Odpověď na dotaz č. 4 k veřejné zakázce na zhotovitele stavby „ÚP ČR – Děčín – rekonstrukce budovy U Plovárny 1190/14“ i.č. 013V032003901

k dotazu firmy TKX ENGINEERING s.r.o., ze dne 6. března 2015

Dotaz č. 4:

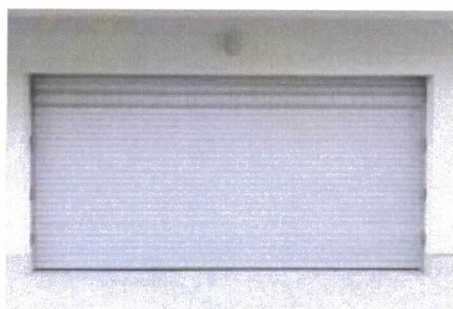
1. V textovém zadání se uvádí "garážová vrata rolovací" ale na pohledu jsou vrata sekční - jaká vrata jsou tedy myšlena?
2. Budou vrata izolovaná?
3. Jaký bude způsob ovládání (klíčový ovladač, tlačítko, dálkový ovladač, přístupový systémnebo ručně bez el. pohonu)?
4. Jaké budou bezpečnostní prvky s ohledem na způsob ovládání?
5. Jaké bude barevné provedení a design lamel vrat?
6. Jaká je předpokládaná četnost otevírání/zavírání vrat?

1. Garážová vrata jsou blíže popsána v **D.1.1.44 Výpis výplní otvorů _exteriérové dveře (strana 6)**, text je poupraven - vrata budou **ROLOVACÍ SLOŽENÁ Z LAMEL** (lamely byly zaměněny v popisu za sekce (myšleno jinak), proto vznikl tento rozpor.

Garážová vrata 2100/2300, rolovací

Garážová vrata složená z lamel, které pomocí elektropohonu zajíždějí pod strop do hliníkového boxu.

Vrata - hliníkový box o rozměru 400 mm, hliníkové vodící lišty 95x34 mm, válcovaná lamela s polyuretanem,
hliníková spodní dopadová lišta s těsnící gumou. Rolovací vrata je nutné dle EN 13241-1 osadit protipádovou brzdou.

2. Ano, jednotlivé lamely – hliníkové lamely se zateplením (budou vyplněné polyuretanem).

3. Vrata budou ovládána pomocí elektropohonu, dálkové ovládání.
4. Rolovací vrata je nutné dle EN 13241-1 osadit protipádovou brzdou.
5. Vrata budou standardně BÍLÁ, výška lamel max. 200 mm
6. Předpokládaná četnost otvírání a zavírání vrat cca 10 x za den
